## ECO Drum est dorénavant aussi disponible pour les essieux de freins à tambour équipés de SN 4220 !

Figure 1 : ECO Drum BPW équipé du frein SN 4220

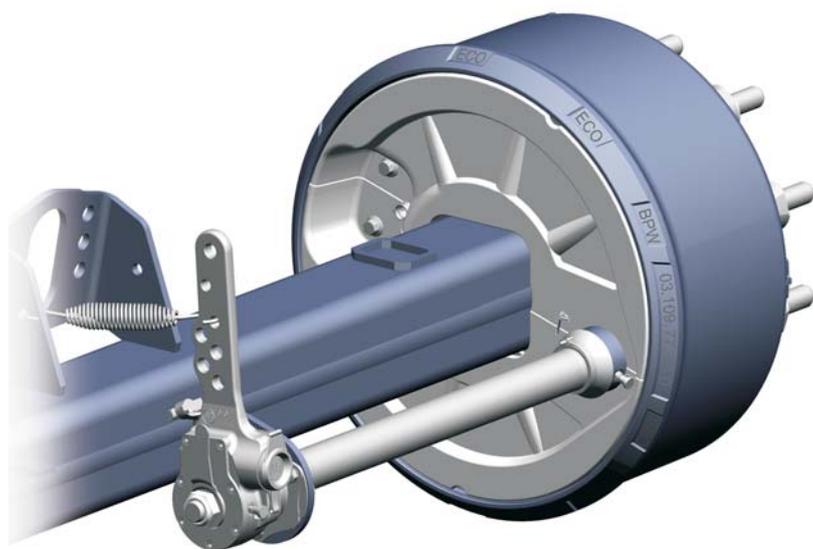
Après la modification de la taille du frein SN 4218, de nouveaux efforts de développement permettront aussi de réduire le poids, d'améliorer le comportement à l'usure et de simplifier l'entretien du SN 4220. Le résultat obtenu est le nouvel ECO Drum SN 4220 !

La caractéristique la plus marquante du nouvel ECO Drum réside dans le design breveté de la forme du tambour au niveau du talon de pneu qui remplace le profil marquant de l'arbre de la série de produits BPW précédente. Ce design propose dorénavant lui aussi une protection optimale contre les imitations et continue ainsi de garantir au client une qualité BPW unique et fiable. La nouvelle conception de la tôle de fermeture, dotée de regards intégrés, facilite le contrôle des arêtes d'usure de la garniture et du tambour de frein.

Figure 3 : ECO Drum, étanchéité de la tôle de fermeture

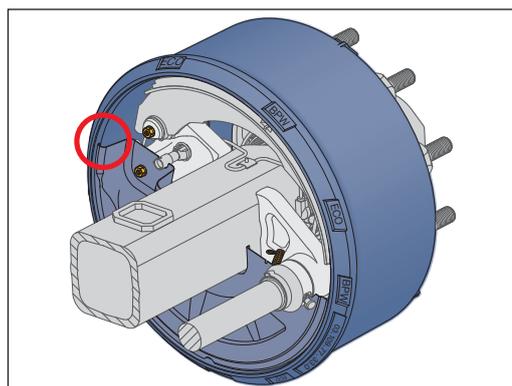
L'amélioration de l'étanchéité entre la tôle de fermeture et le tambour de frein réduit la pénétration des salissures dans le frein, ce qui contribue une nouvelle fois à l'allongement de la durée de vie des composants du frein. Pour l'utilisateur, l'avantage est évident : moins de travail et donc moins de frais.

Figure 4 : ECO Drum, vis filetées

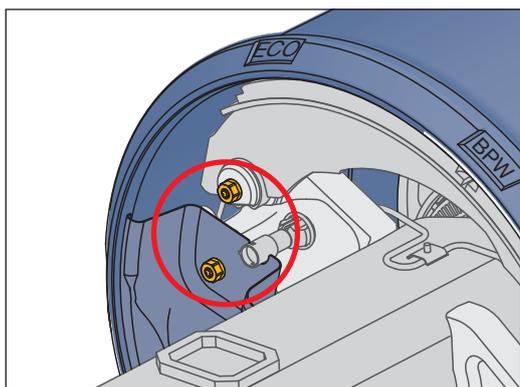
La fixation de la tôle de fermeture a été améliorée grâce à l'utilisation de vis filetées. Ces dernières garantissent, même après des années d'utilisation dans des conditions extrêmes, une dépose sans problème de la tôle de fermeture. Côté arbre à came, la tôle de fermeture s'enfiche facilement et rapidement ; elle est maintenue par un ressort.

Figure 6.1 :  
Vue en coupe, ancien essieu ECOPlus avec tôle de fermeture et nouveau tambour ECO Drum

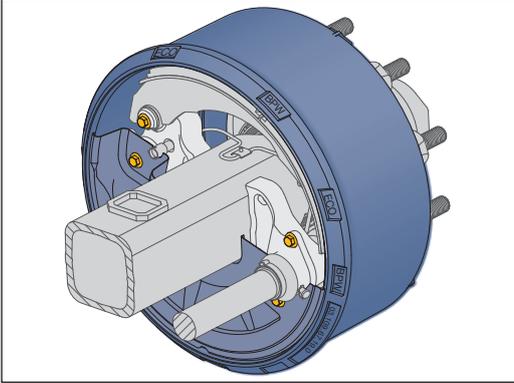
A l'avenir, seuls les nouveaux tambours de frein ECO Drum et les nouvelles mâchoires de frein seront disponibles. Les nouveaux tambours de frein et les nouvelles mâchoires de frein peuvent être montés sur les anciens essieux à freins à tambour sans remplacement de la tôle de fermeture.

Des tôles de fermeture présentant la nouvelle forme extérieure, mais dotées de l'ancienne fixation de support de frein sont en outre disponibles. Ainsi, le client qui utilise d'anciens essieux à freins à tambour peut bénéficier lui aussi de l'étanchéité améliorée entre la tôle de fermeture et le tambour de frein.

Figure 7 : Corps d'essieu ECO Plus 2

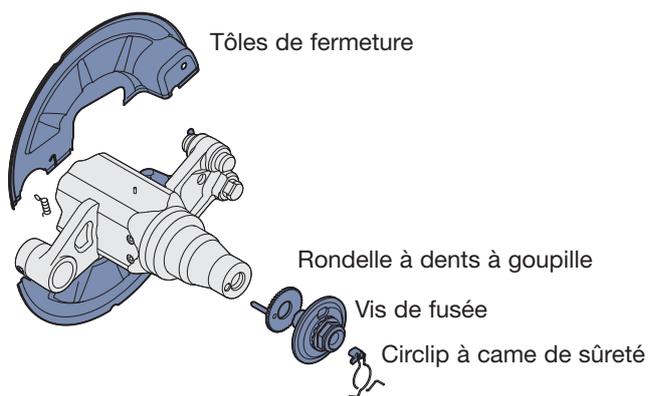
Depuis septembre 2007, les essieux (jusqu'à 9 tonnes de charge à l'essieu) de la série ECOPlus sont remplacés par la génération d'essieu ECO Plus 2 (voir également BPW NEWS Allg 7126703f). Lors du remplacement d'un corps d'essieu ECOPlus par un corps d'essieu ECO Plus 2, la rondelle à dents à goupille, la vis de fusée, le circlip à came de sûreté et la tôle de fermeture doivent par conséquent être également remplacés.

Pour le remplacement des différents composants, veuillez respecter les nouvelles instructions de service et de maintenance.
